廃炉協・技術検討会における質問の回答リスト

図 サンプリングラック計画図

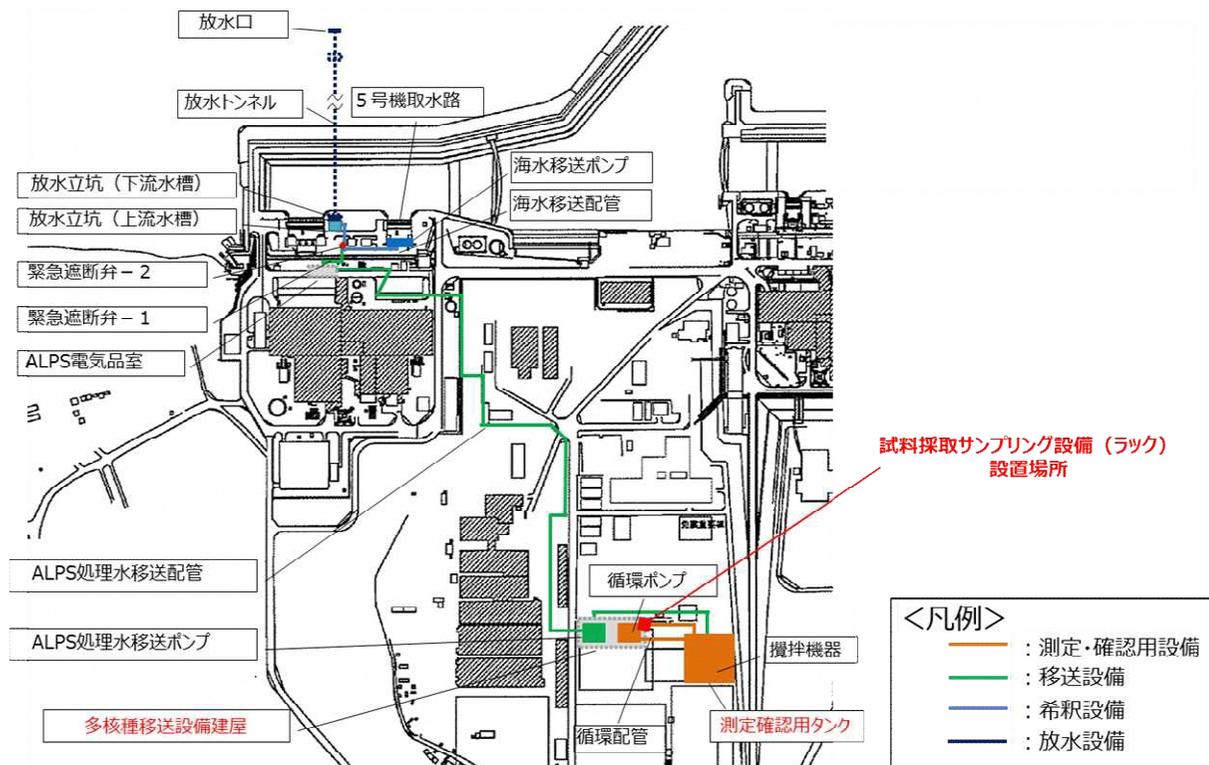
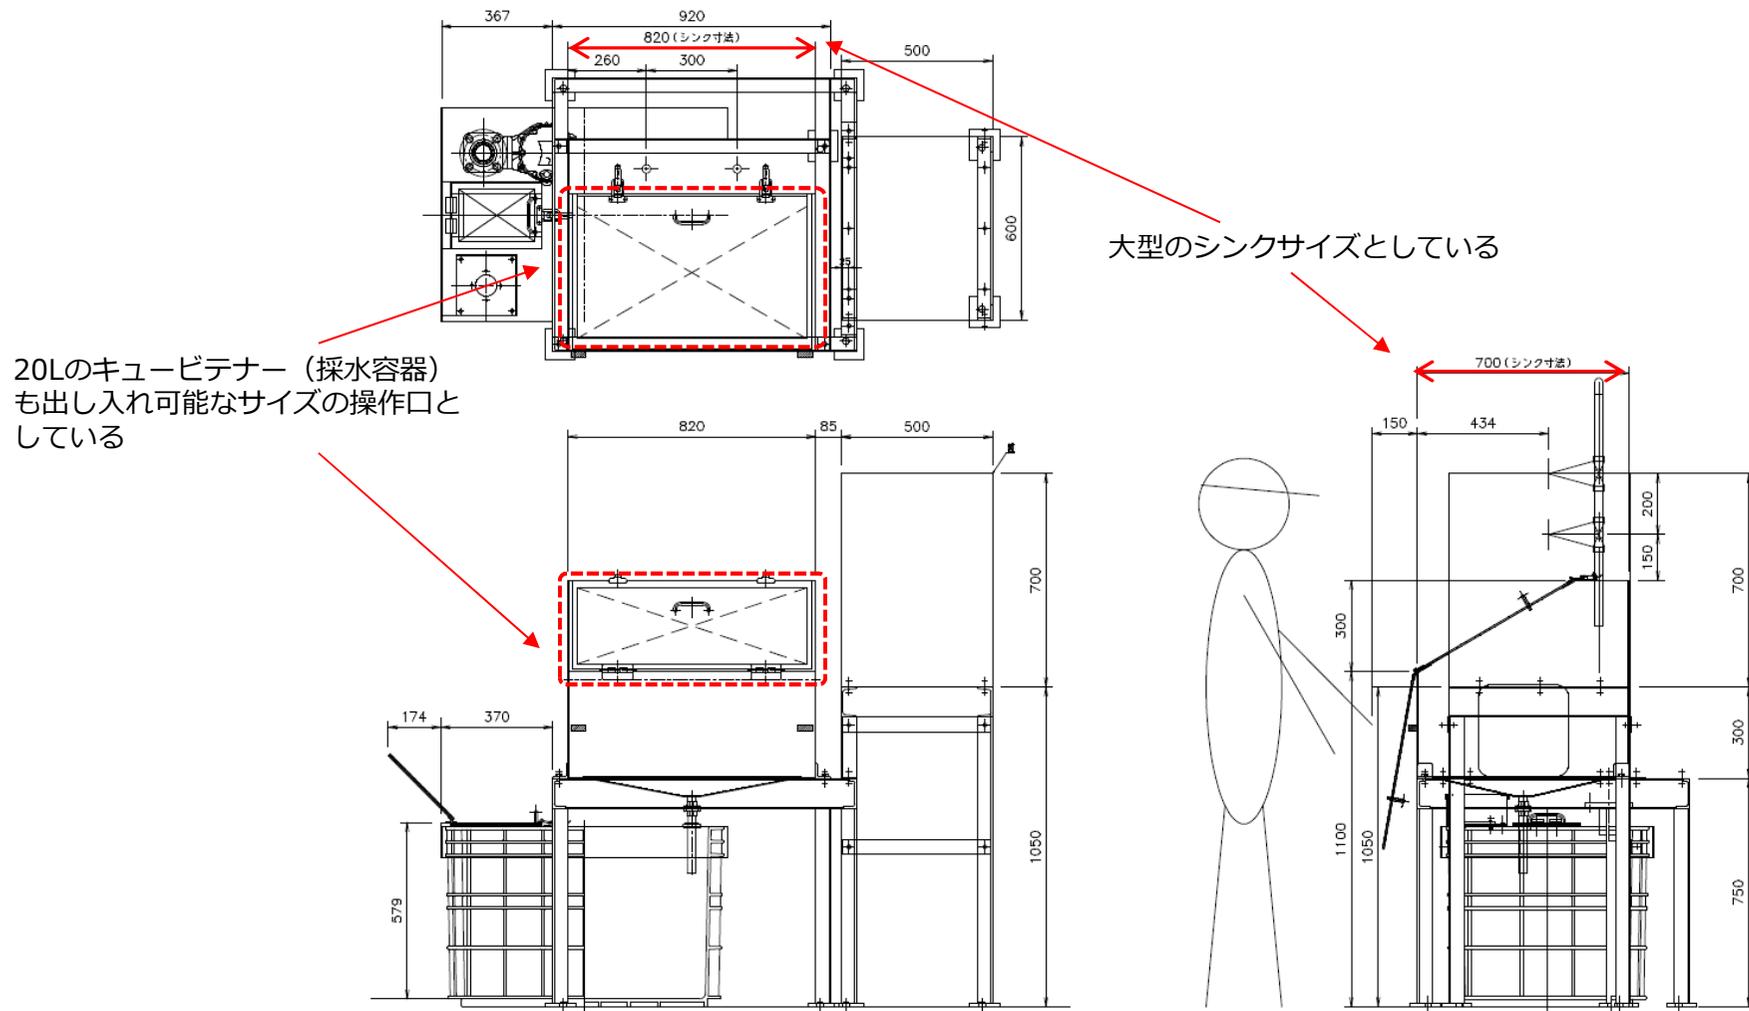
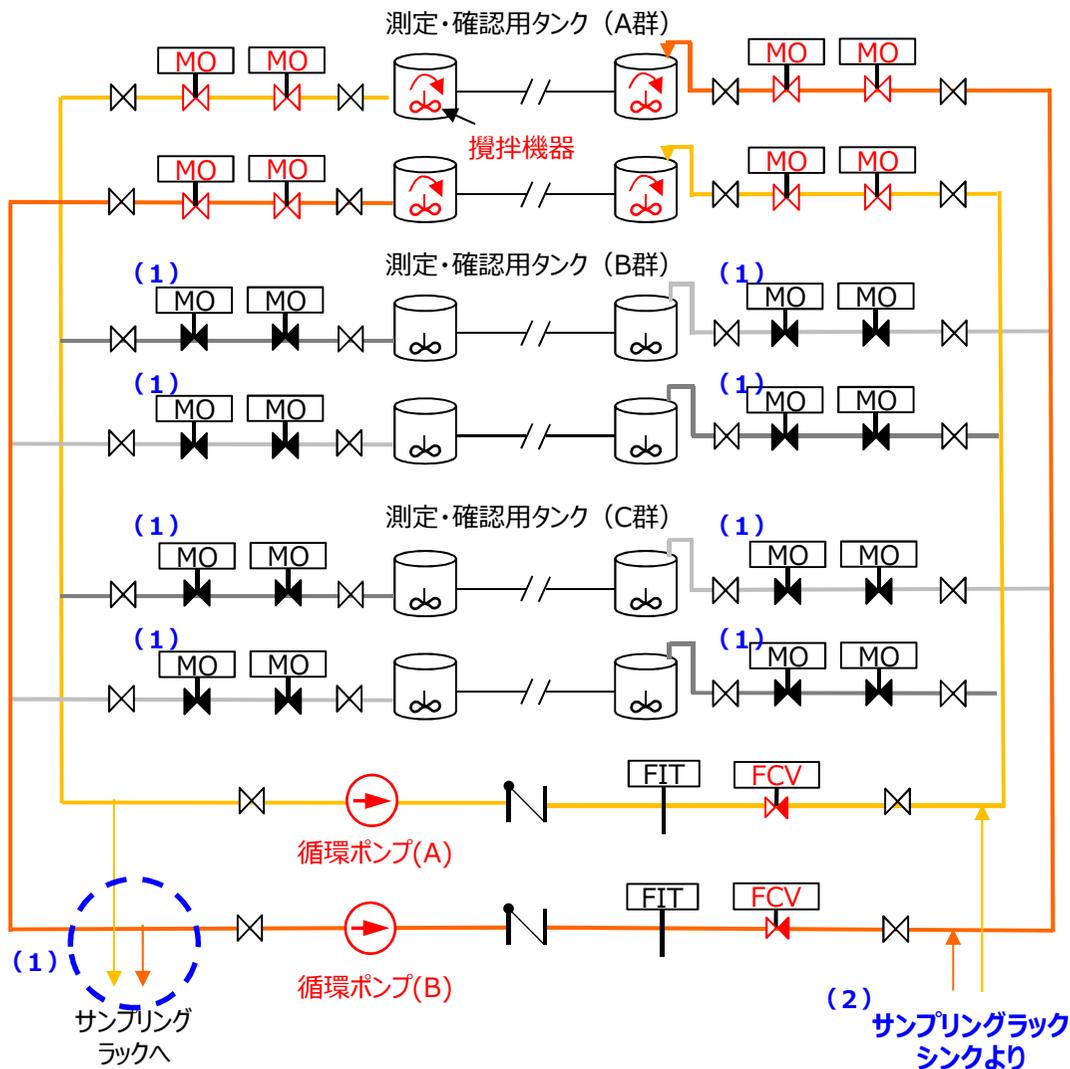
- ALPS処理水等の分析・濃度測定に使用する試料採取サンプリング設備の位置、構造、設計上考慮した点について説明すること。

- 試料採取サンプリング設備（ラック）は、測定確認タンク（K4タンク）近傍の多核種除去設備移送ポンプ建屋内に設置

- サンプリングラックは採水対応Gの意見を取り入れ、採水量（分析量）に応じたシンクサイズにする等、使い勝手に配慮したものを計画

- 採水ポイントを循環攪拌ラインからとすることで他作業工程のタンク群の水を採水してしまうリスクを低減（他タンク群との隔離弁は閉となるようインターロックを採用）
- 採水作業にて発生した残水は循環・攪拌ラインに戻す構成とすることで残水をタンクに戻す手間を省く構成

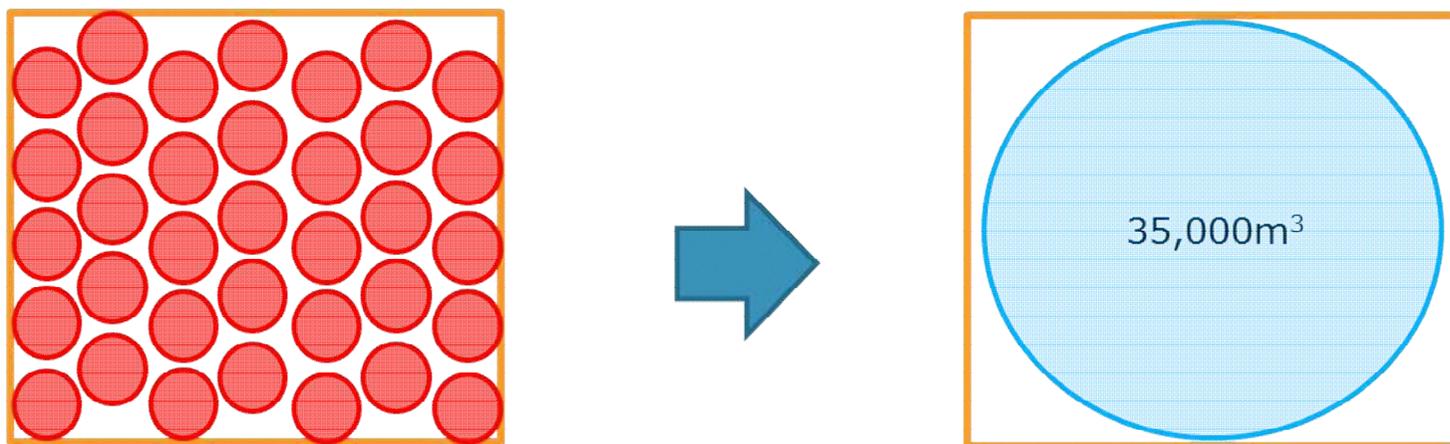
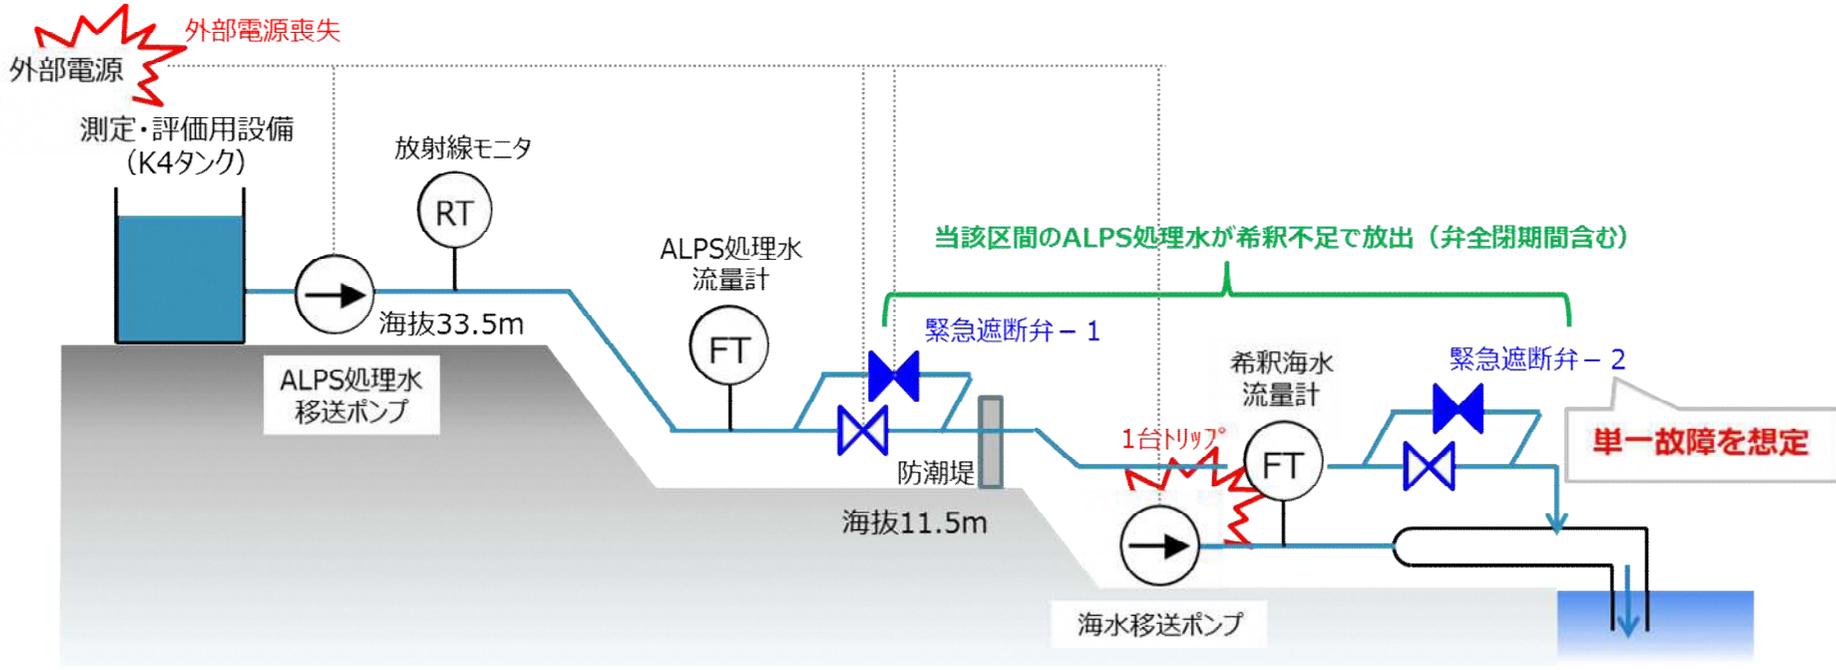
- 地震時のタンク滑動対策、連結弁の閉運用可否等を含めた地震時の影響防止を説明すること。

- 原子力規制委員会（2021年7月7日）にて「耐震設計の考え方」が示されたことを受け、改めて核燃料施設等の耐震クラス分類の考え方を参考に「設備等の機能喪失による公衆への放射線影響の程度」に基づき分類する。
- 放射線影響評価や機能的対応を検討の結果、**耐震クラス分類は「Cクラス」が適当**と考えている。

- 震度5弱以上の地震発生時、連結弁が開状態となっているタンクについて、優先的に現場確認を行い、漏えいが確認された場合は速やかに連結弁を閉とする。
- 地震により耐震Cクラスのタンク等が損傷し、貯留水が敷地外へ著しく漏えいすることを防止するために**基礎外周堰を設置**する。当該堰については耐震Bクラスとし、Bクラスの構築物に要求される水平方向設計震度に対して、必要な強度を確保する。
- 貯留水が漏えいし、基礎外周堰内に溜った場合には、**仮設ポンプ・高圧吸引車等**にて漏えい水の回収を行う。回収した漏えい水は、健全なタンク・建屋に排水を行う。

地震によるタンクの滑動等により連結管等が損傷。当該損傷部からALPS処理水が漏えい。タンク内包水全てがタンク外に漏えい（タンク群と体積・高さが同じとなる1つの大型円柱形状で存在し続けると仮定）した場合の公衆への放射線影響。

直接線・スカイシャイン線による被ばく評価： $<1\mu\text{Sv}/\text{年}$ （最寄り評価点：No.70）

地震によるタンクの滑動等により連結管等が損傷。当該損傷部からALPS処理水が漏えい。タンク堰内の貯留可能面積全域に水が広がり、トリチウムを含む水から蒸発した水蒸気が拡散。敷地境界（最寄り評価点）に居住する人が呼吸により摂取したトリチウムによる内部被ばくを評価。

気中移行による被ばく評価：0.4μSv（最寄り評価点：No.70）

- 震度5弱以上の地震発生時は、海洋放出を停止すると共に、測定・確認用タンク出口の電動弁を閉とし、タンク水位による漏えい確認を実施する。更に、地震後、屋外の移送配管を含む全ての設備の重点パトロールを行い、設備の異常の有無を確認する。
 - 屋外に敷設される移送配管について、ポリエチレン管とポリエチレン管の接合部は融着構造とすることで、漏えい発生防止を図る。また、ポリエチレン管は材料の可撓性により、耐震性を確保する。
- ⇒ 2021年2月13日に発生した福島県沖を震源とする地震によって、福島第一原子力発電所構内に敷設されているポリエチレン管の損傷は確認されていない。
- 移送配管の近傍に車道がある箇所は柵等を設置し、外的要因による設備の損傷を防止する。
 - 移送配管は排水路から可能な限り離隔するとともに、排水路を跨ぐ箇所はボックス鋼内等に配管を敷設し、ボックス鋼端部から排水路に漏えい水が直接流入しないように土のうを設ける。

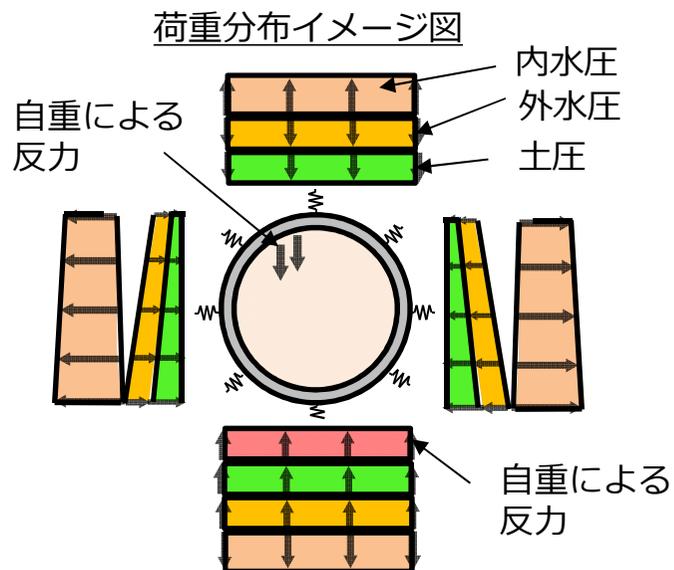
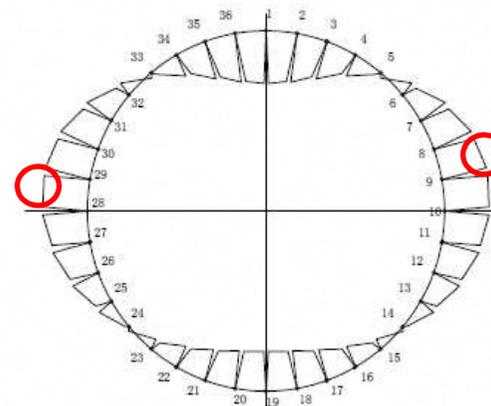
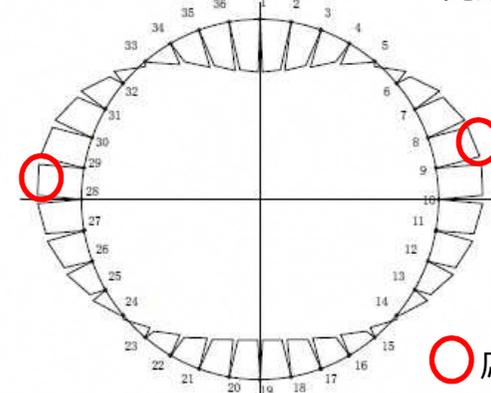
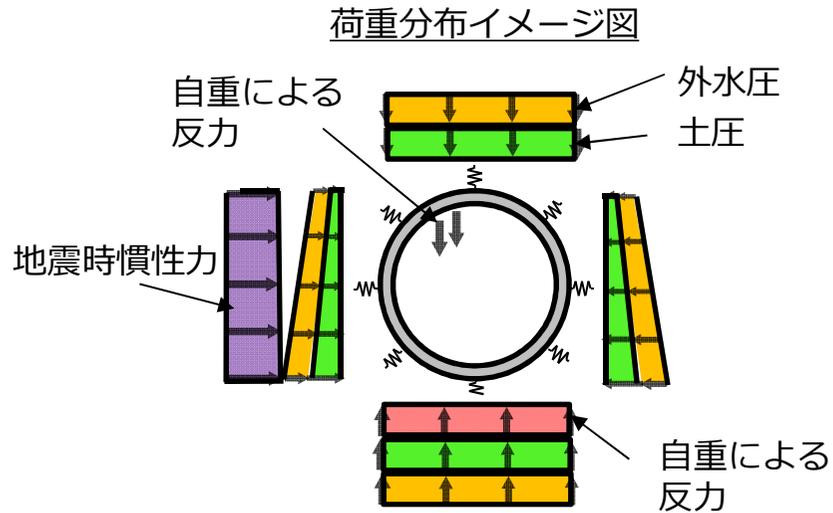
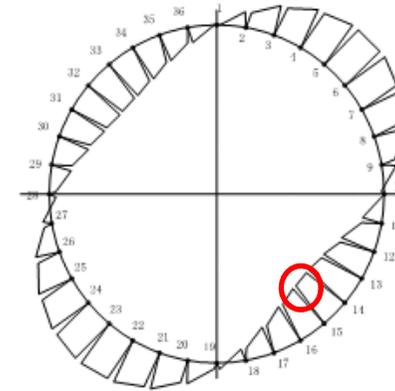
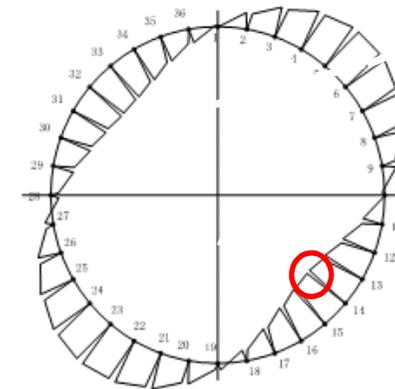
- トンネル発進立坑とトンネル、放水口とトンネル接合部のFEM解析結果について説明すること。

- 作用応力を許容応力と比較し、作用応力/許容応力が最大となる部位および荷重ケースの照査結果を下表に示す。
- 常時荷重および地震時荷重に対して、許容応力度以内であること（作用応力/許容応力<1）を確認。

- 地震時における放水トンネルは、左図に示す通り空水時がクリティカルケースとなる。
- 満水時は、右図に示す通り地震時慣性力と内水圧が逆向きに作用し、水平力を低減させるため、クリティカルケースとならない。
